SKF Informacja Produktowa

VKM 13100 – zmiana wykonania napinacza paska rozrzędu SKF

CITROEN AX, C15, Saxo, BX, ZX, Berlingo 1.0, 1.1
PEUGEOT 106, 205, 306, 309, Partner 1.0, 1.1

Nr OE: 0829.29, 0829.54

VKM 13100

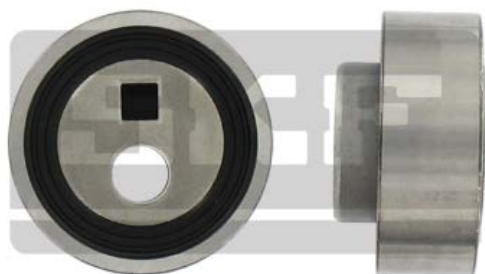
SKF wprowadził zmiany w konstrukcji napinacza paska rozrzędu VKM 13100, poczynając od partii oznaczonej kodem 175M. Różnica dotyczy zmiany materiału z którego wykonana jest rolka napinacza: z metalowej na plastikową. Nie ma żadnej różnicy w procedurze montażu, łożysko odpowiada wykonaniu OE.

- Metalowa rolka napinacza

- Plastikowa rolka napinacza
